3) コラム昇降ハシゴ、コラム上面 手摺設置：まとめ表 N o ー 2

4) 正面ドアの開確認と使用機器：まとめ表 N o ー 3

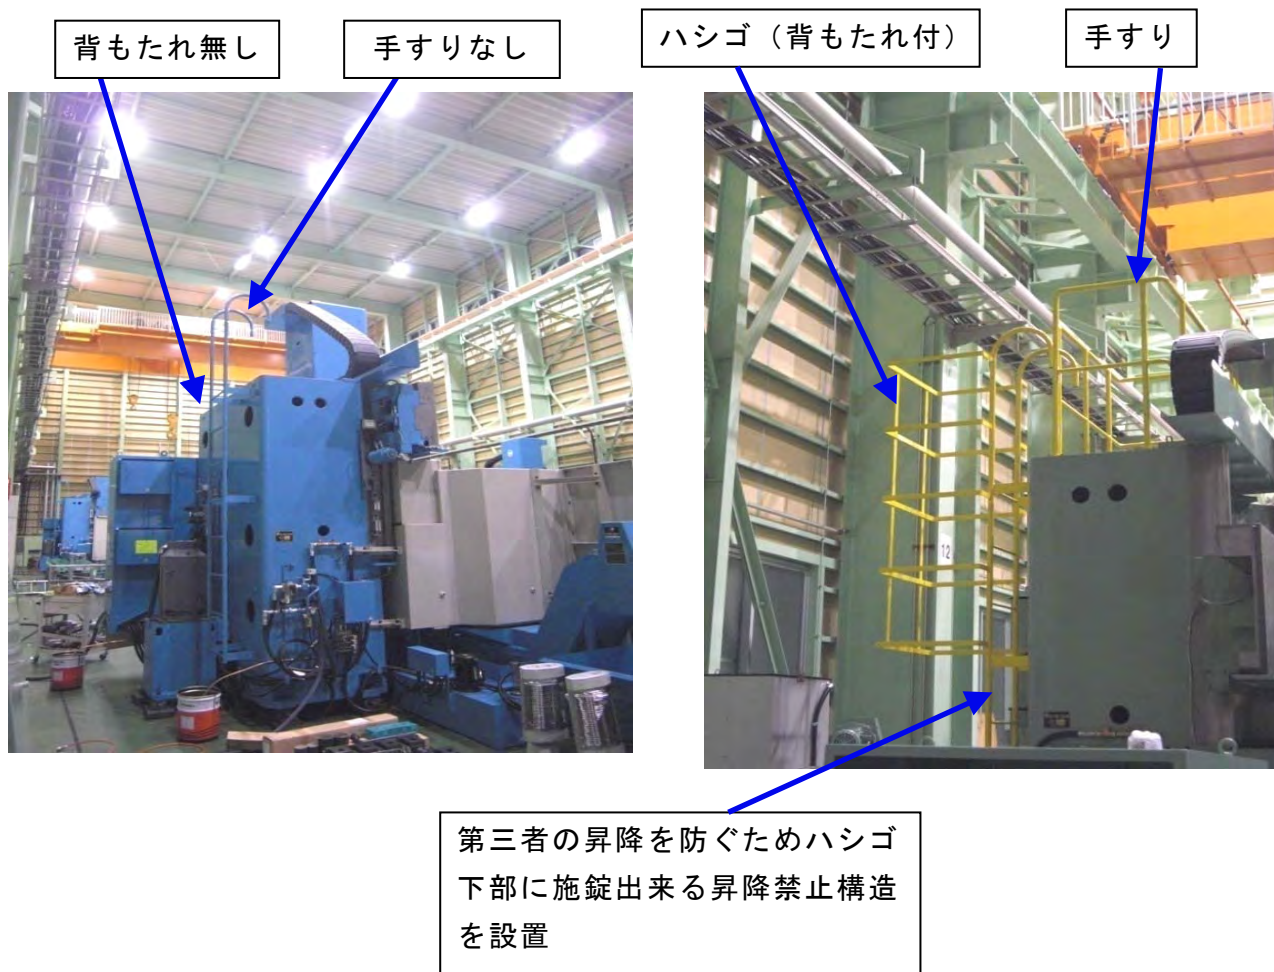
改善 前

改善 後

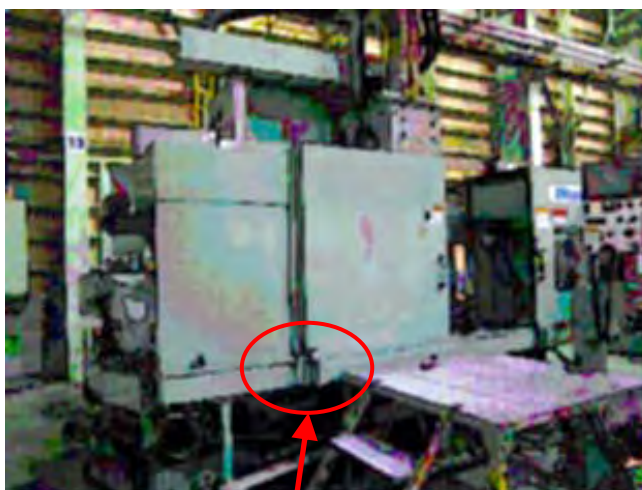
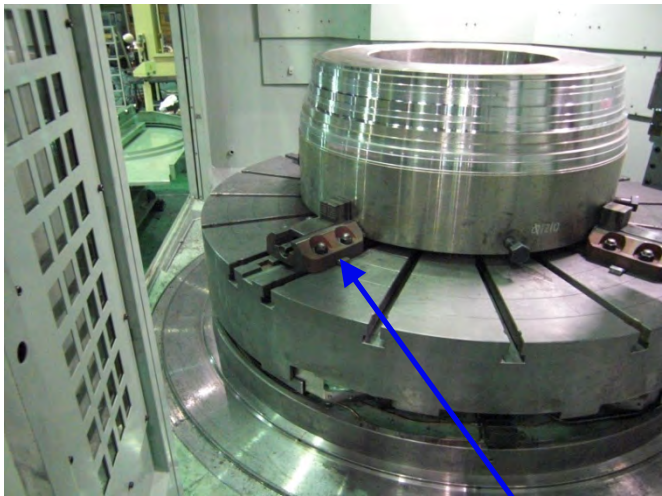
ドア開閉検出なし

ドア開閉検出 L S

ドア開閉検出
(ソレノイド付安全スイッチ)
に変更

5) 爪台に吊り穴追加：まとめ表 No-4

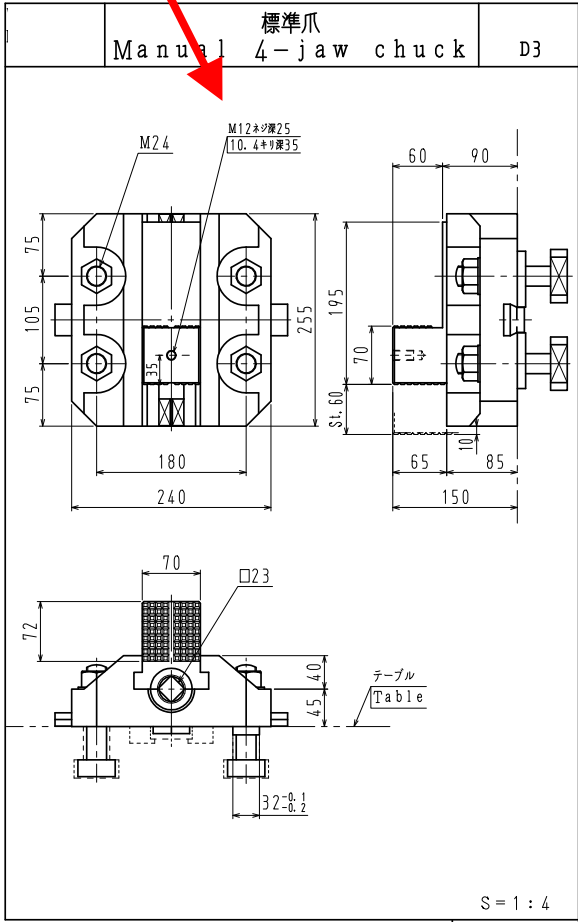
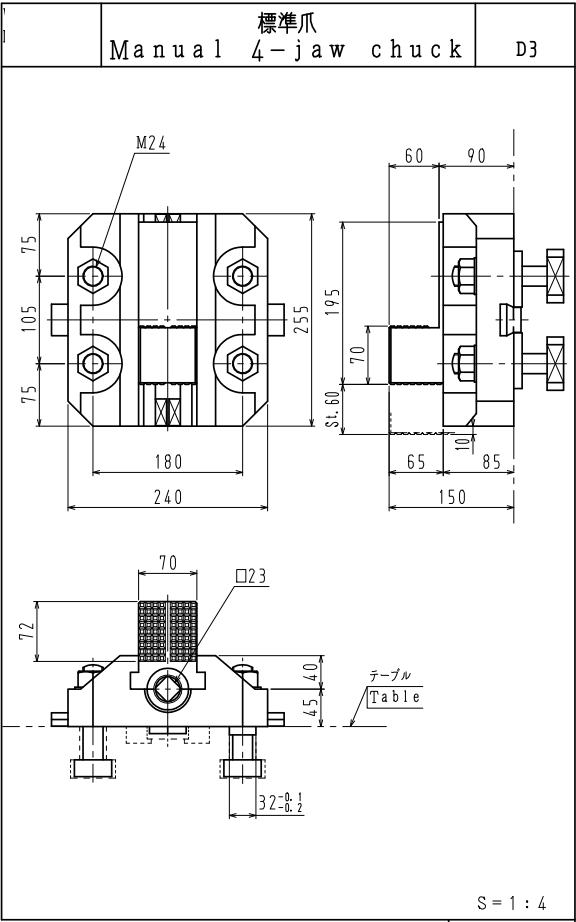
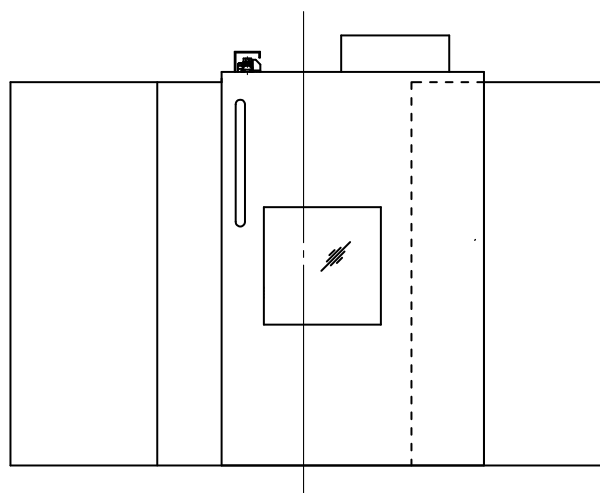
爪台 (33kg)

改善 前

改善 後

6) A T C 手動ドア閉確認機器まとめ表 N o — 5

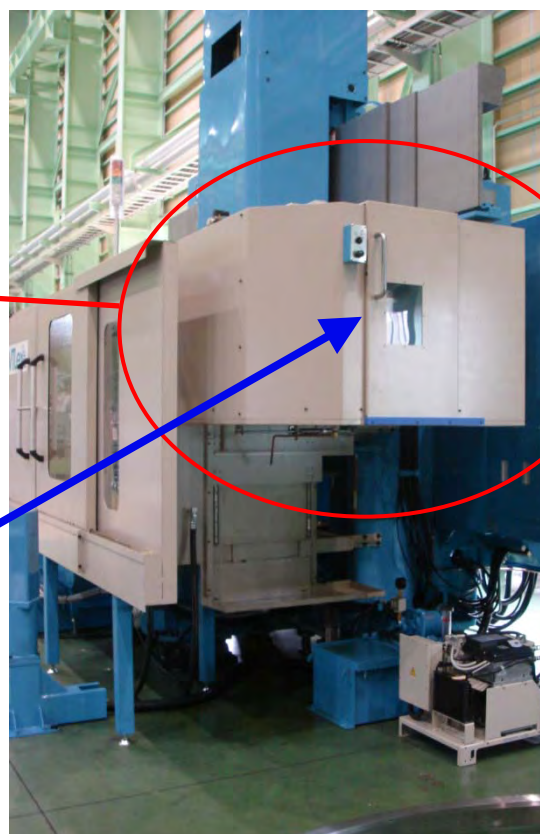
A T C 手動ドア

8) メインブレーカー一次側保守用電源回路の電線色変更：まとめ表 N oー7-3

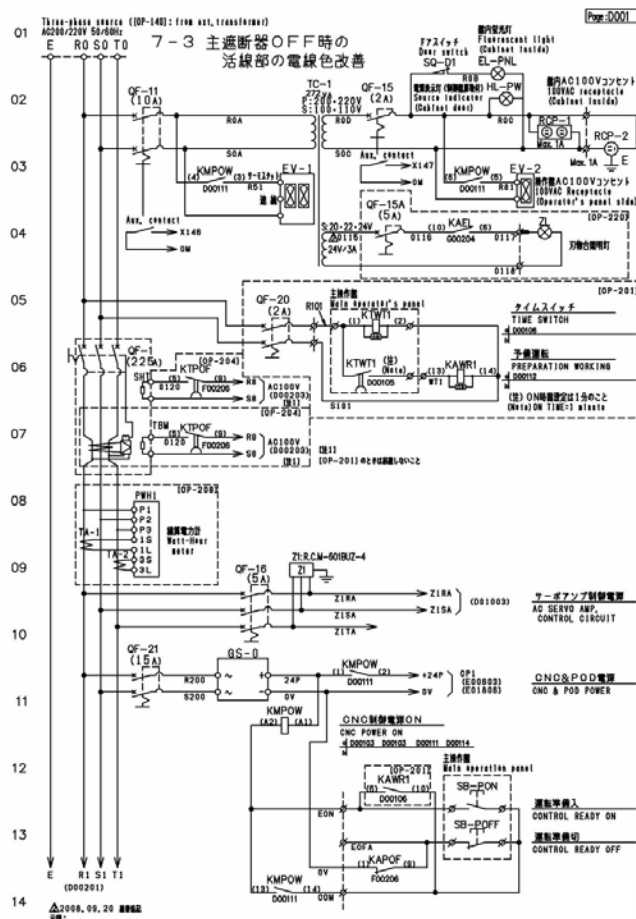
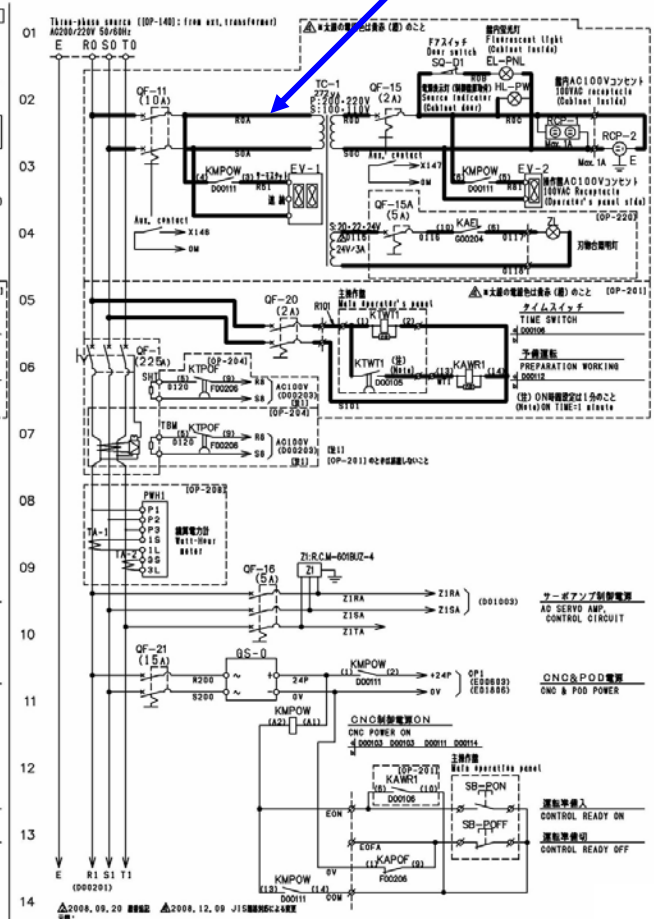
赤⇒橙 (J I S 指定色：注意)

変更前

変更後
